## Lintertstraße

Ergänzungsvorlage zum  
Ausführungsbeschluss

11.01.2023

# Variante 1

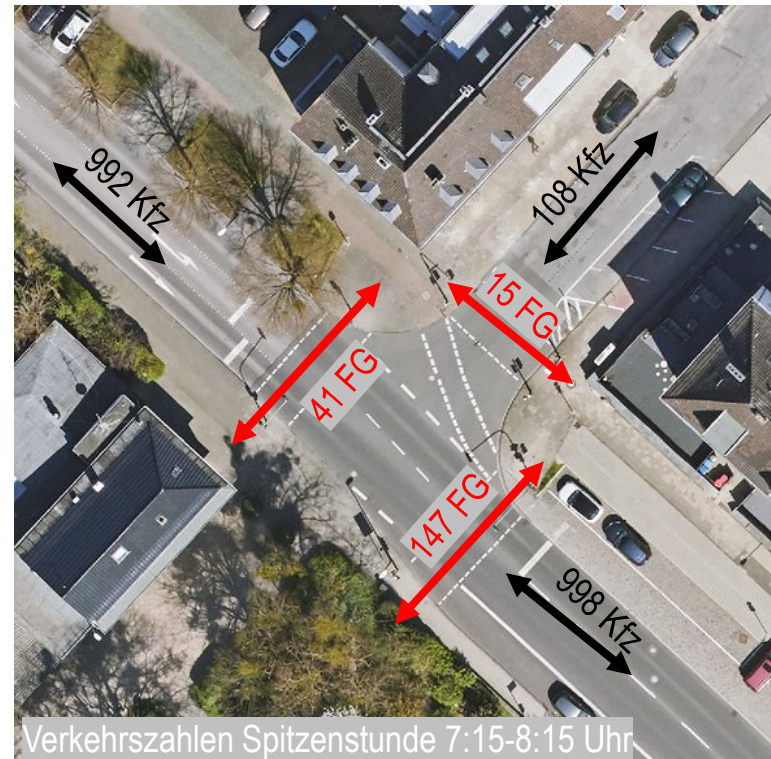
- komplette **Signalisierung** des Knotens  
Lintertstraße/Schönforststraße **zurückbauen**
- stattdessen eine Fuß- und Radverkehrsfurt an der stadtauswärtigen Seite der Einmündung signalisieren (**Bedarfsampel mit Sofortgrün**)
- Schönforststraße anrampen
- Querung Fußverkehr über Lintertstraße nur östlich der Schönforststraße möglich (heute schon stärkste Laufbeziehung)

- geringer Verkehr aus und in Schönforststraße
    - Anrampung ist sicherere Alternative
    - mittlere Wartezeiten von 16 bis 17s für Verkehr in und aus der Schönforststraße
  - Direktfreigabe der Druckastenampel bei annäherndem ÖPNV verzögern
  - im ungünstigsten Fall wartet der indirekt abbiegende Radverkehr 33 s, der ÖPNV 38 s
- Insgesamt Verkürzung der Wartezeiten für alle Verkehrsteilnehmer\*innen

# Variante 2

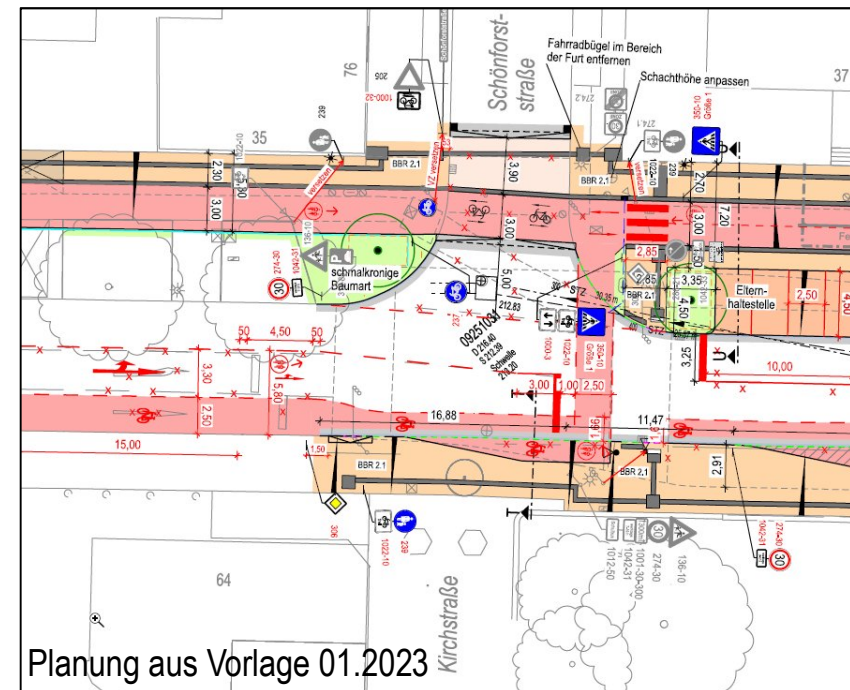
- Vollsignalisierung des Knotens wie heute
- konfliktfreie Schaltung würde eigene Fußgängerphase erfordern
  - längere Wartezeiten für alle Verkehrsteilnehmer\*innen
  - stattdessen Einmündung Schönforststraße auf Gehwegniveau anheben
  - Geschwindigkeit reduziert, Aufmerksamkeit erhöht

- mittlere Wartezeiten von 26 s für Verkehr in und aus der Schönforststraße (16 s bei V1)
- Radfahrende, die die Schönforststraße queren, haben max. 25 s Wartezeit (0 Sekunden bzw. Vorrang bei V1).
- indirekt links in die Schönforststraße abbiegende Radfahrer\*innen warten max. 79 s (33 s bei V1)
- ÖPNV stadtauswärts 51 s (38 s bei V1)
- auch bei V2 wäre bspw. Funkbeeinflussung zu Gunsten des ÖPNV möglich

- Die Wartezeiten des ÖPNV und Radverkehrs werden in V1 deutlich reduziert
- die Anhebung schützt Fußverkehr trotz Wegfall der Lichtsignalanlage
- Vorrang Fuß und Rad über Schönforststraße
- Drucktastenampel ermöglicht bedarfsgerechte Signalisierung der Linterstraße je nach Fußverkehrsaufkommen
- zusätzlich Funkbeeinflussung für ÖPNV

→ Variante 1 wird empfohlen

# Kreuzungsbereich Sittarder Straße/Fichtestraße

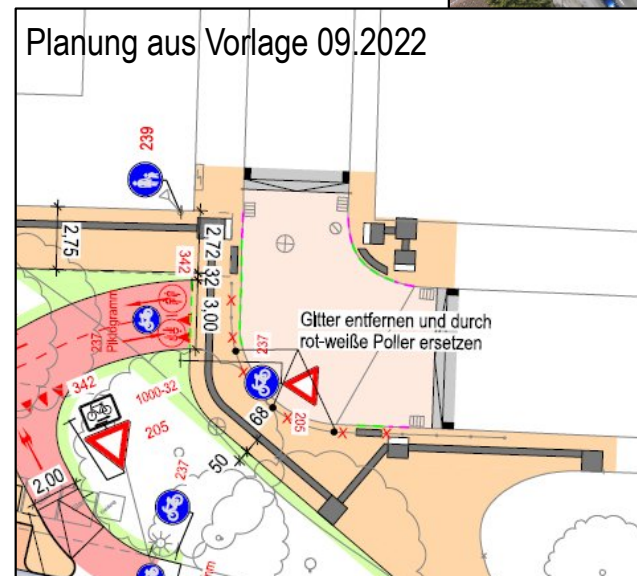
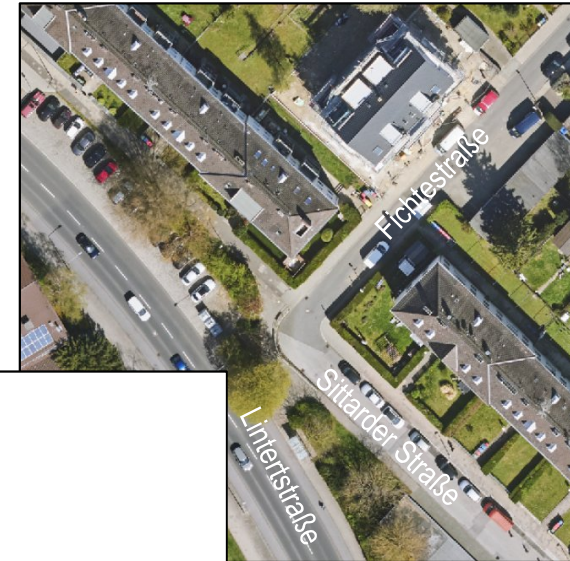
- Fahrradstraße auf Sittarder Straße vorgesehen
  - dazu Umbau Sittarder Straße nach Regionetzmaßnahme
- Planung aus 09.2022 Radverkehr ist gegenüber Fußgängern wartepflichtig und damit auch gegenüber den Kfz

Kreuzung für Vorrang der RVR optimieren

## Vorschlag: Einbahnstraße Fichtestraße

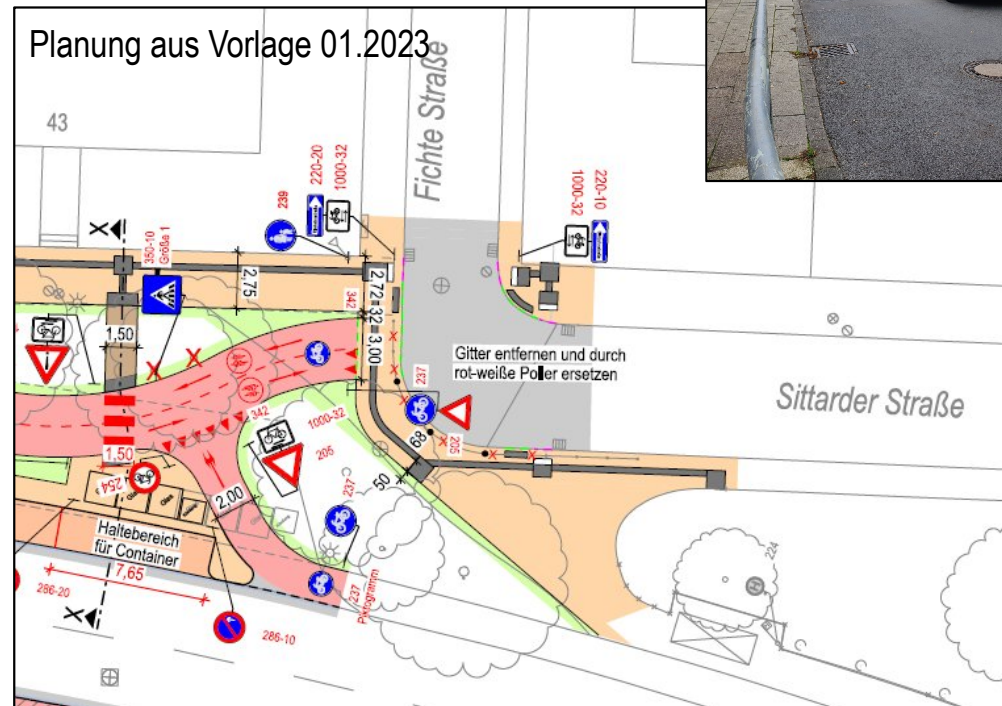
- Einbahnstraße ausweisen
- Rad frei
- ohne Anrampen des Knotens
  - Wird mit Überplanung der Schopenhauerstraße nochmal geprüft

Einbahnstraße Fichtestraße

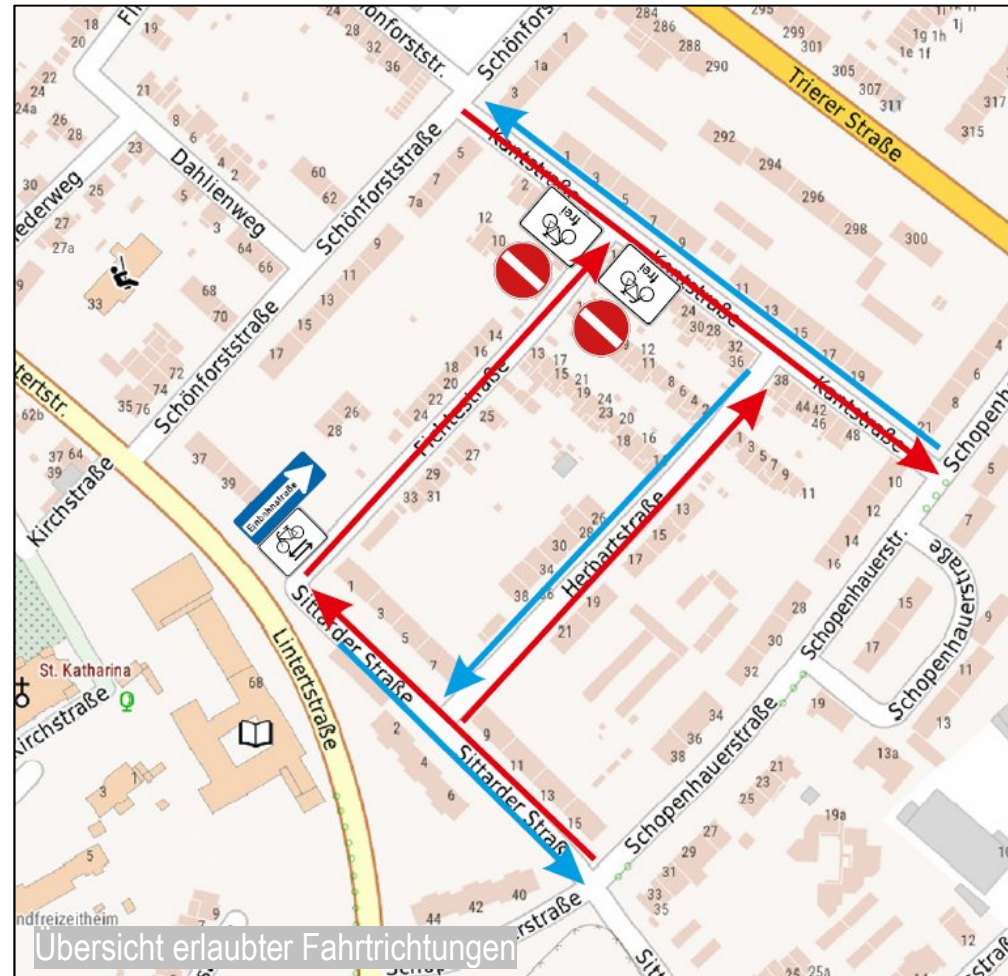
Die Verwaltung empfiehlt die geänderte Planung für den Knoten Lintertstraße/Schönforststraße gemäß Variante 1 zu beschließen und die Fichtestraße als Einbahnstraße auszuweisen.
